STUDER

Service Information

SI 84/84

SI 84/84
A810 Improving the time-code read
performance

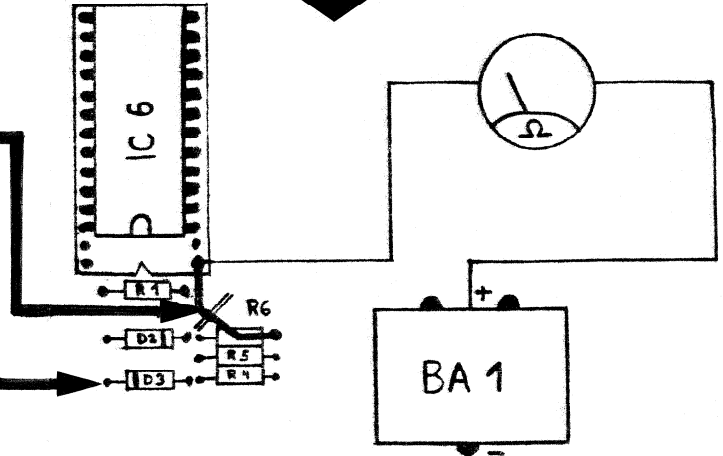
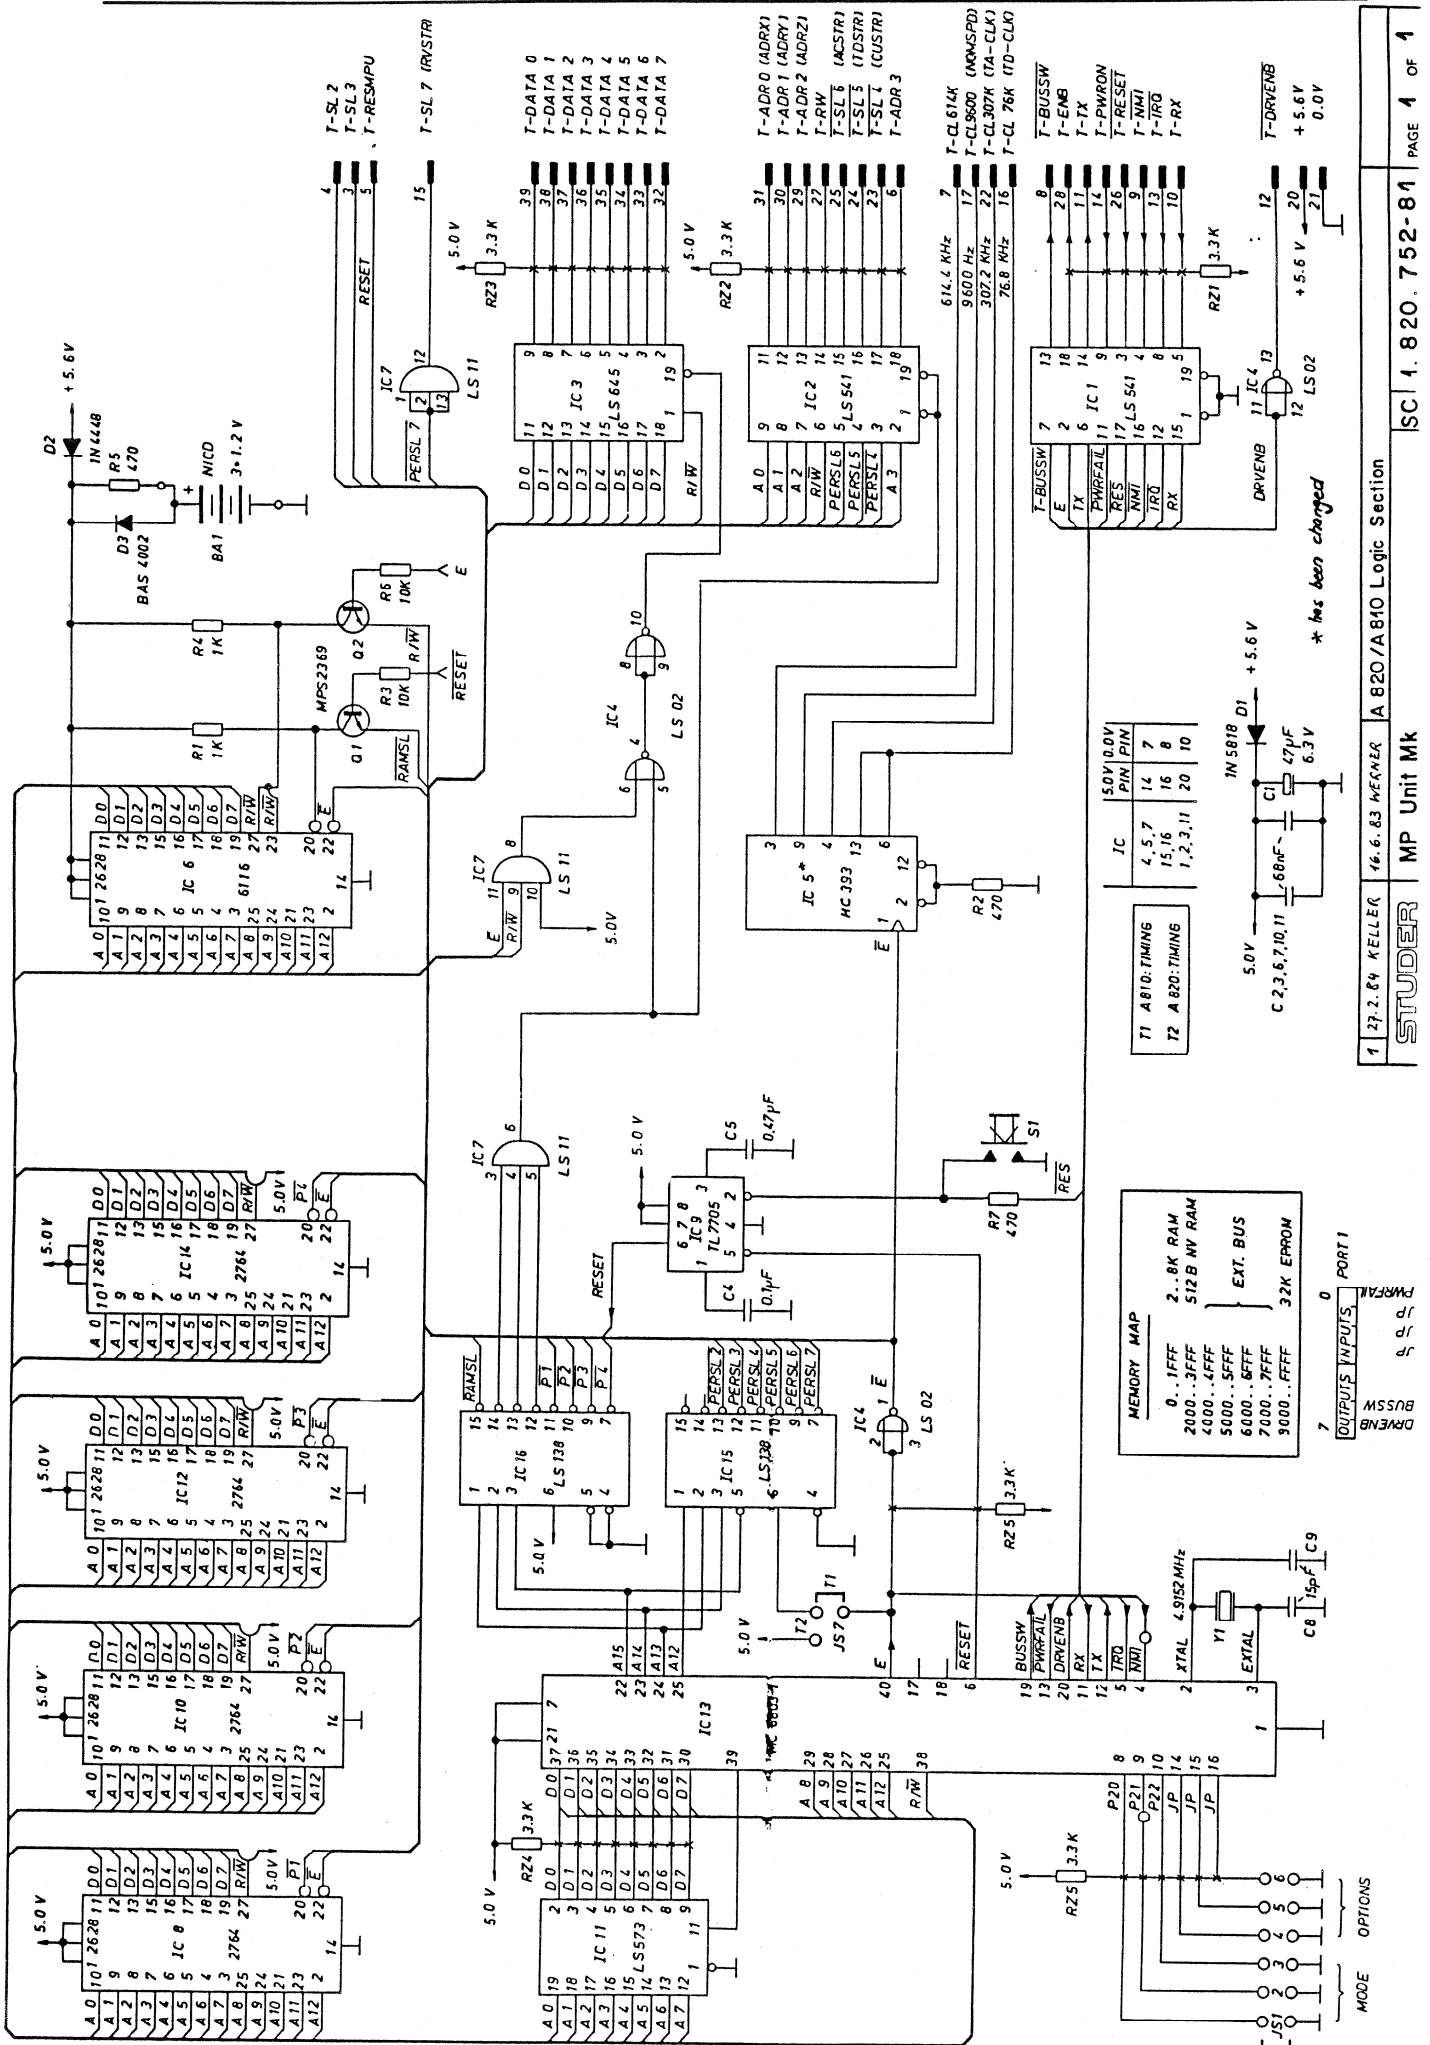
Leiterbahn unterbrechen, falls Ohmmeter Kurzschluss (0Ω) anzeigt.
Interrupt printed conductor if ohmmeter indicates short circuit (0Ω).

Kontrollieren, dass Diode D3 gemäß Skizze eingelötet ist (Anoda zu Batterie)
Check that diode D3 is soldered in according to drawing (anode direction Battery)

MONITOR UNIT PCB 1.810.721-00

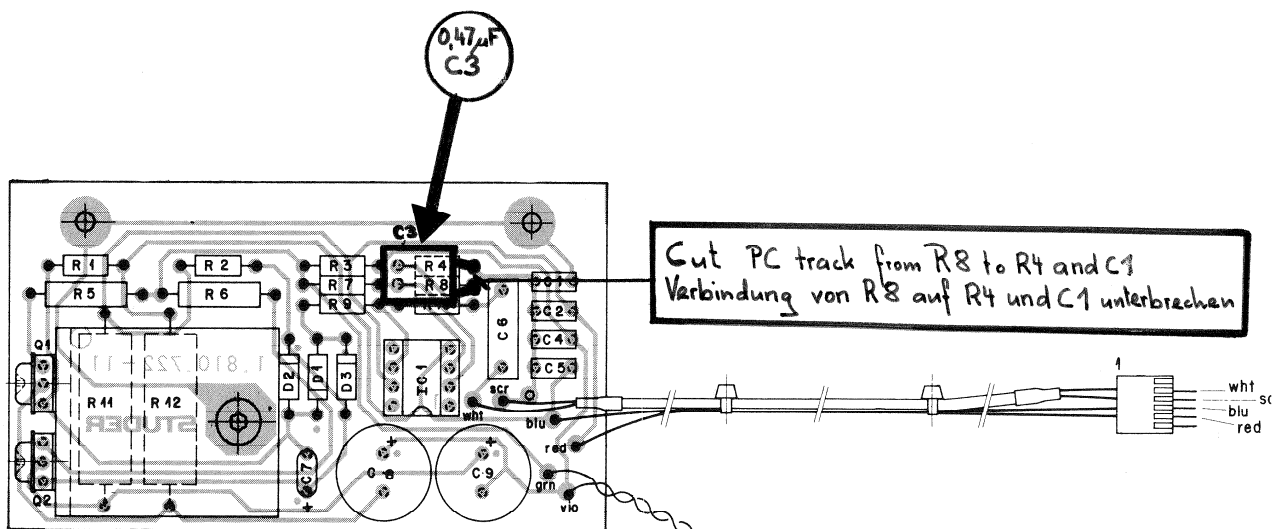
Cut PC track from R8 to R4 and C1
Verbindung von R8 auf R4 und C1 unterbrechen

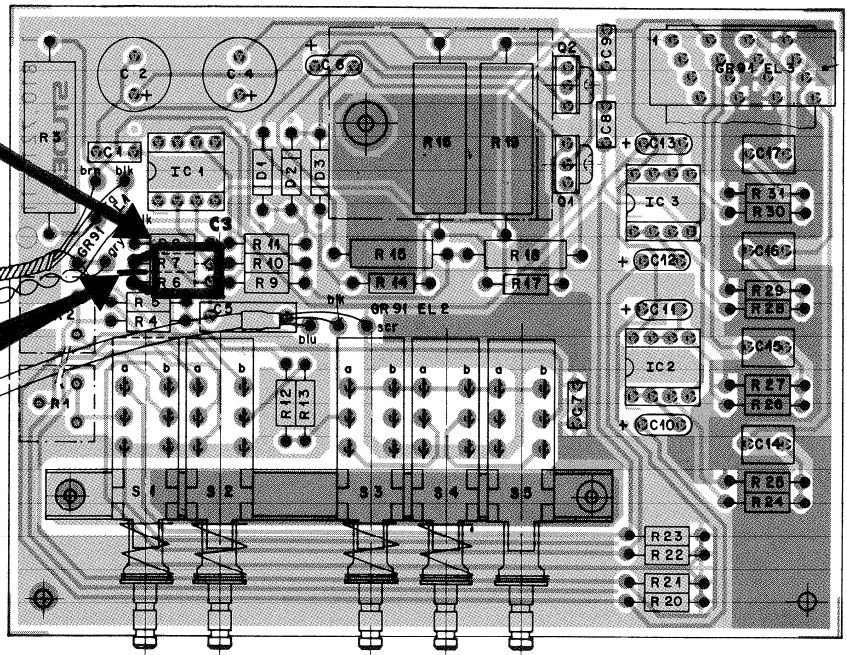
Cut PC-track between R6 and R7
Leiterbahnunterbruch zwischen R6 & R7

Fig. 1

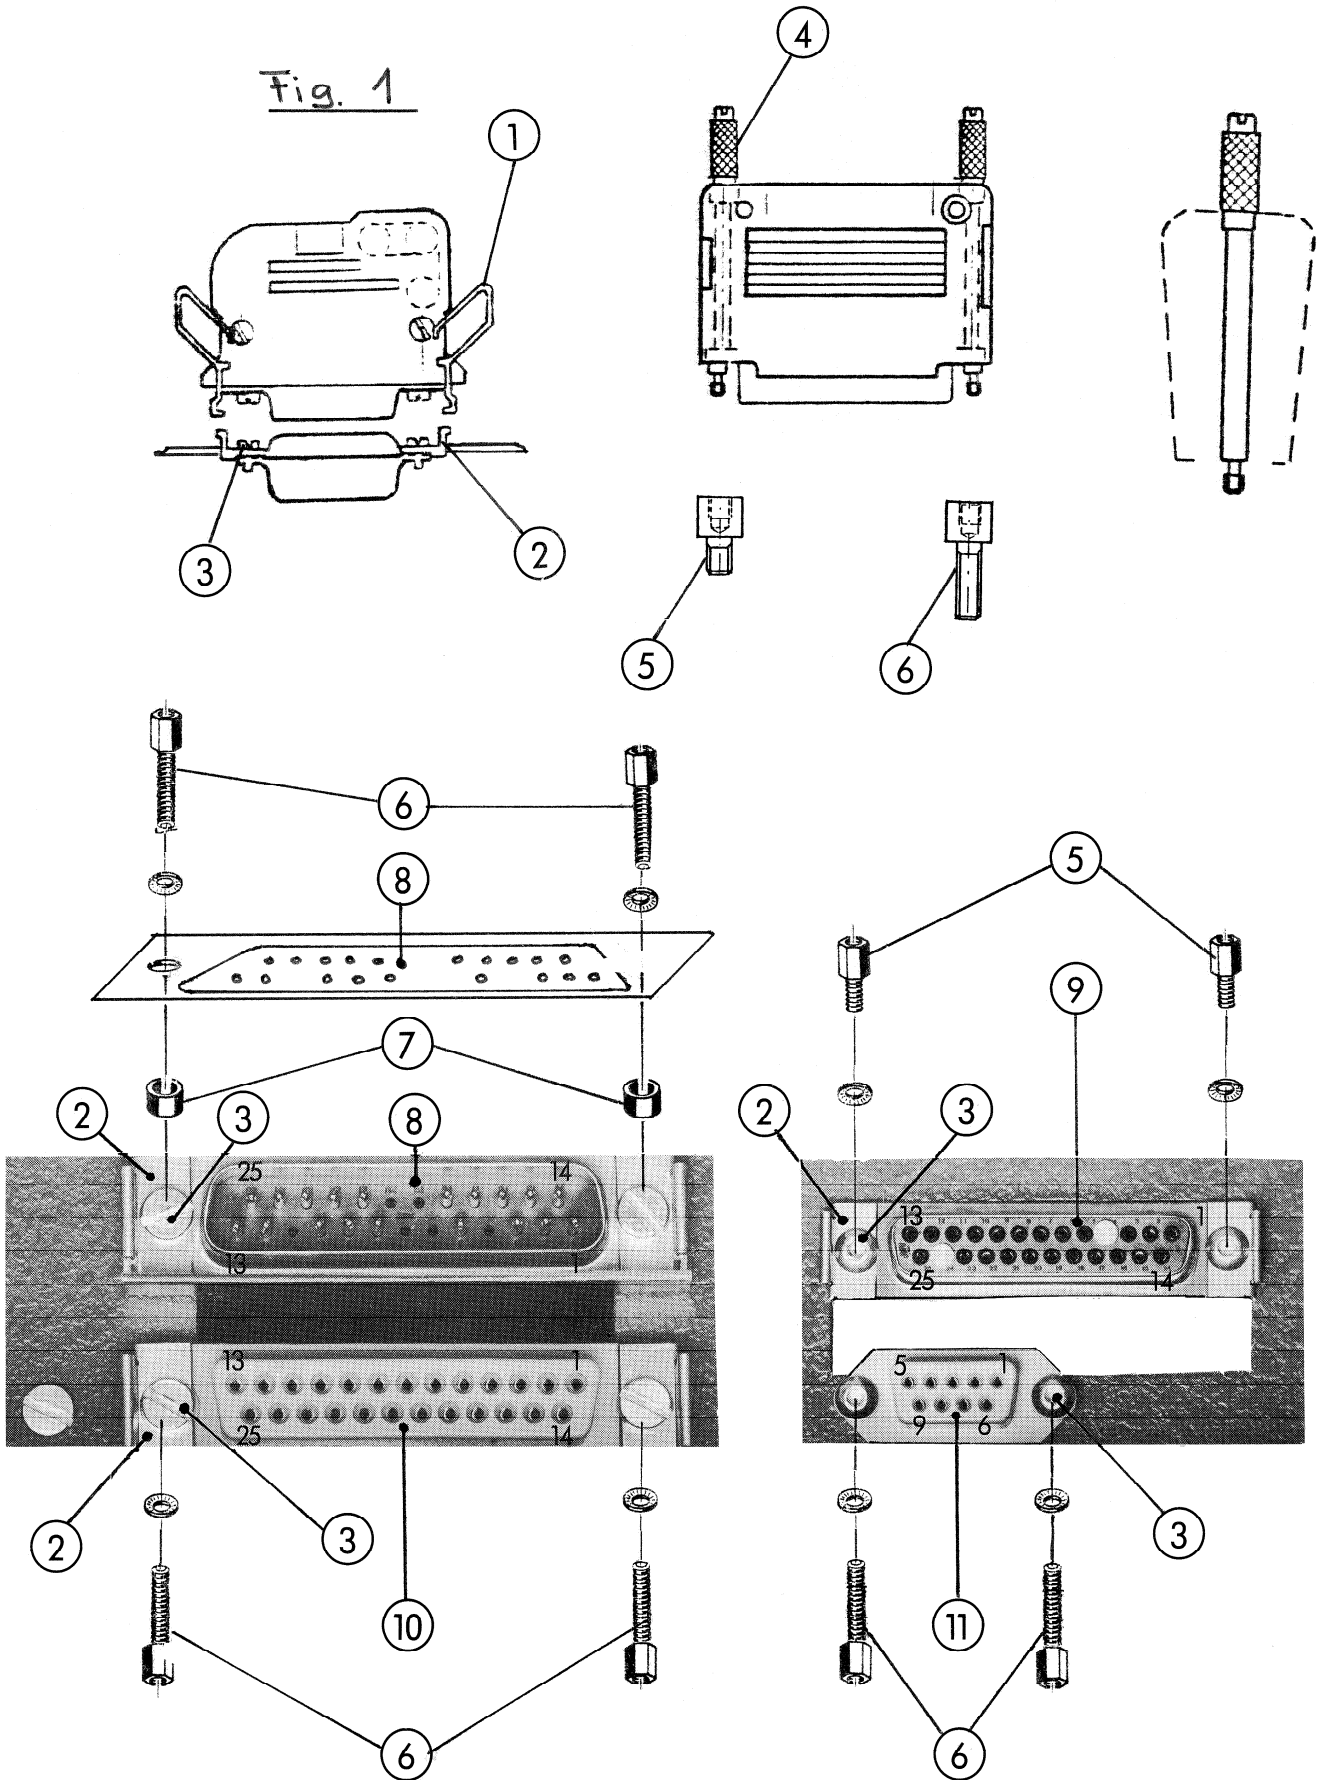
These modified locking devices may now cause problems if a remote control or a VU-meter panel is to be connected at a later date. For this reason, the accessories supplied with each recorder contain modification kit 1.810.071.00 which allows to convert the remote control sockets on the tape recorder to either the screw-lock or to the spring-lock version.

- Remove the two screws ② and the two locking hooks ③ .
- Install the bushsocket with the locking thread bolt ⑤ or ⑥

For the modification to spring locking, refer to Fig. ① on page 46
